Presentazione di osservazioni relative alla procedura di Valutazione di Impatto Ambientale (VIA) – art.24 co.3 D.Lgs.152/2006 e s.m.i.

_____ Progetto definitivo Nodo ferroviario di Novara. I fase del PRG di Novara Boschetto _____

Osservazioni relative alla procedura di Valutazione di Impatto Ambientale (VIA)

Progetto definitivo Nodo ferroviario di Novara. I fase del PRG di Novara Boschetto

Figura 3-3: andamento delle concentrazioni di benzene, PM10, NO₂ e CO in funzione della distanza dall'asse autostradale: valutazioni effettuate con il modello di dispersione degli inquinanti in atmosfera ADMS-Urban - località Strà comune di Caldiero, periodo 26 marzo – 24 aprile

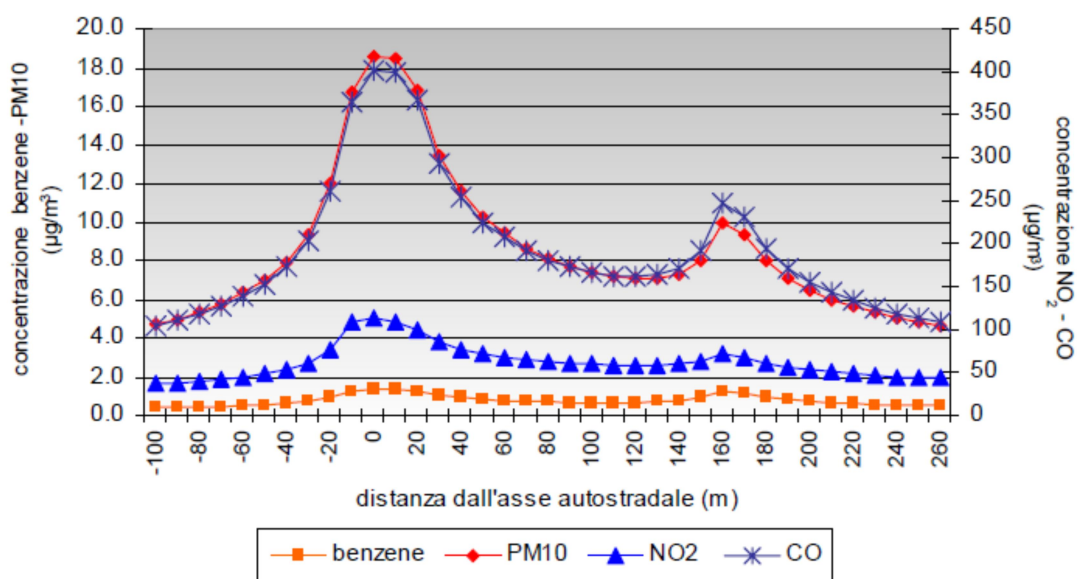
A mero titolo di riferimento si riporta uno studio relativo alla distribuzione degli inquinanti rispetto ad una sorgente di emissione comparabile che evidenzia come la loro concentrazione si mantenga a livelli elevato fino a 100 metri dalla sorgente.

Nel grafico di Figura 3-3 è riportato l'andamento delle concentrazioni dei principali inquinanti a due metri dal suolo, al variare della distanza dall'asse autostradale. La sezione considerata è quella riportata in Figura 3-4, Figura 3-5, Figura 3-6. Le concentrazioni sono massime in corrispondenza dell'autostrada e tendono a diminuire allontanandosi dall'asse autostradale, per poi aumentare di nuovo in corrispondenza della statale 11. Come si può notare anche dall'analisi delle mappe di concentrazione di Figura 3-4, Figura 3-5 e Figura 3-6 le concentrazioni di inquinanti si mantengono elevate anche alla distanza di 100 metri dall'asse stradale: l'NO₂ supera i 50 µg/m³, il benzene 1 µg/m³. Il contributo del traffico autostradale alla concentrazione in aria degli inquinanti è predominante rispetto a quello dovuto alla statale 11 in particolare se si analizza la distribuzione di NO₂ e PM10 maggiormente legati alla presenza al transito di veicoli pesanti.
